電柱位置図

土地利用計画図

土地の所在 丸亀市今津町字中原
161番1、161番2及び同地先水路

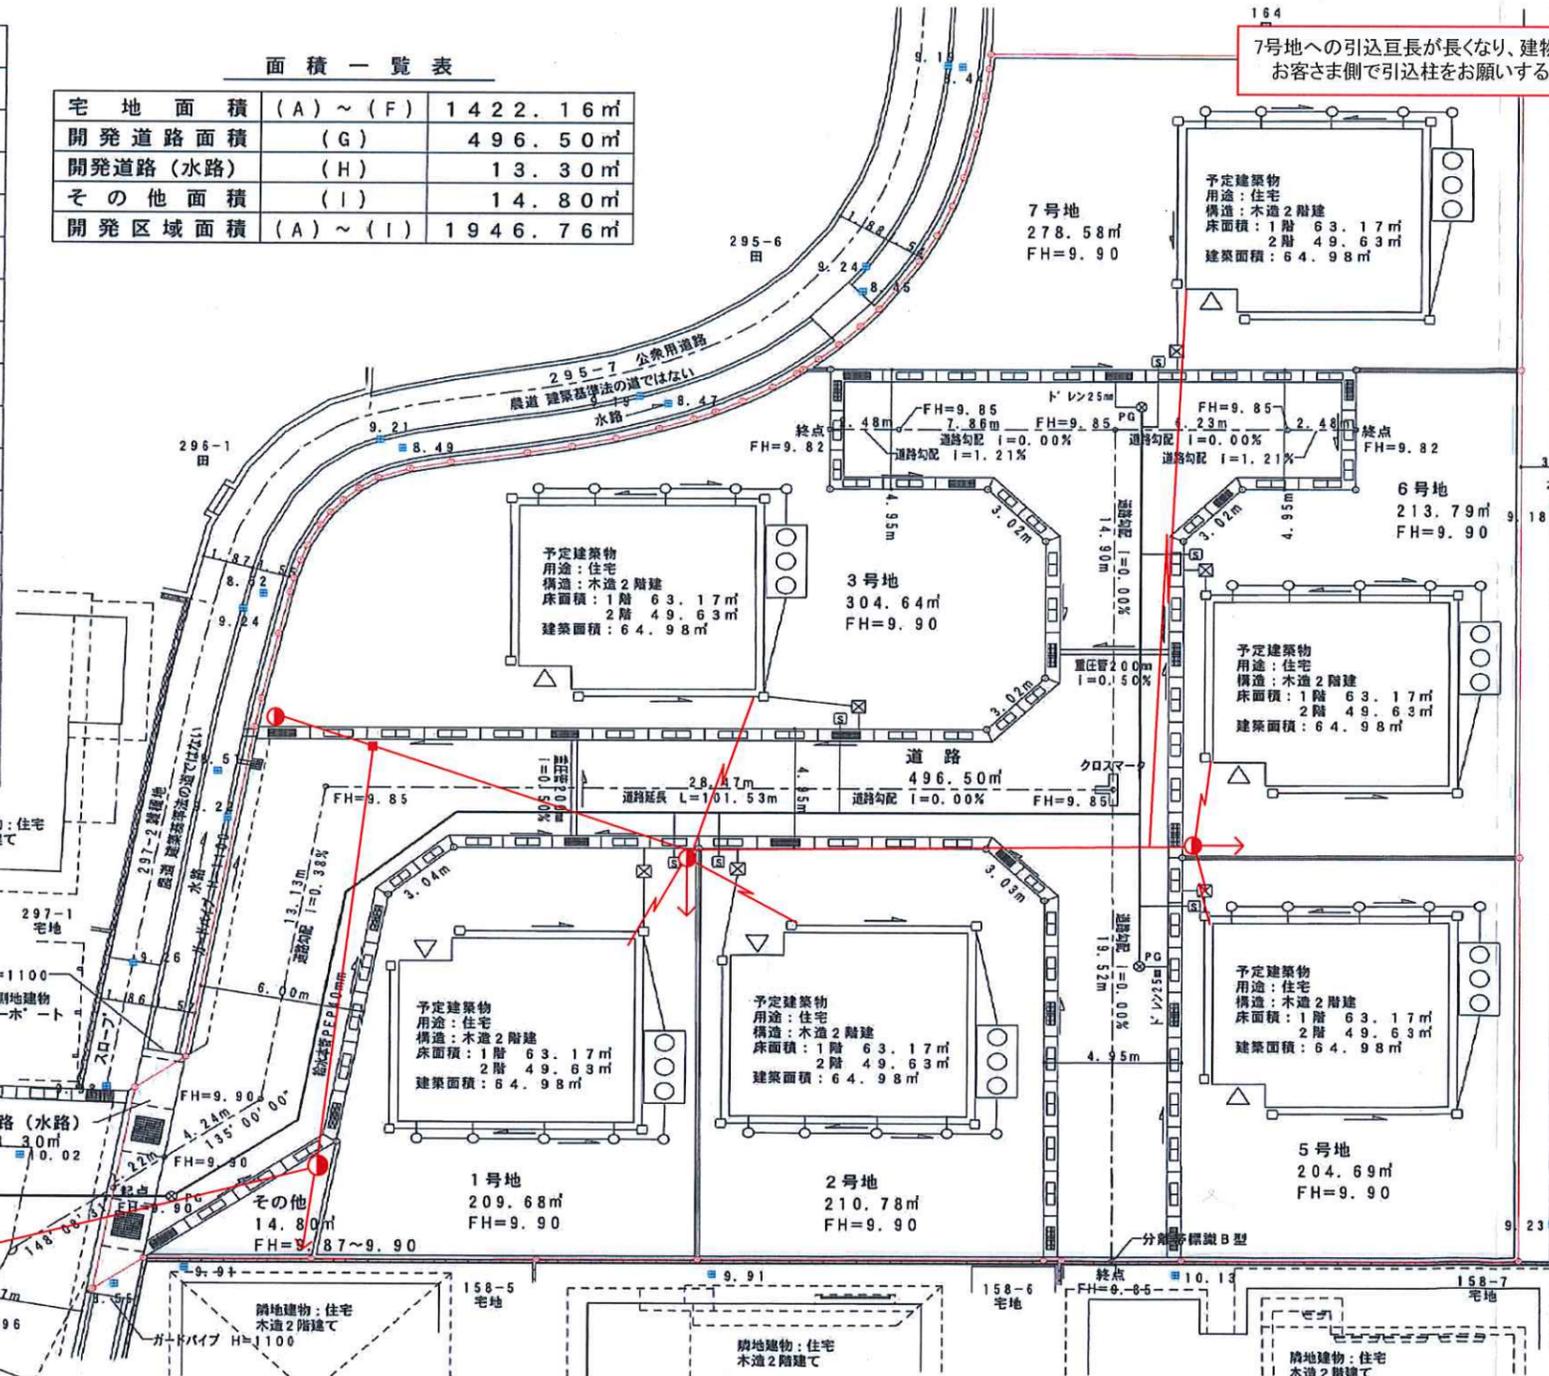
7号地への引込長が長くなり、建物壁面への負担がかかります。
お客さま側で引込柱をお願いするようになる可能性があります
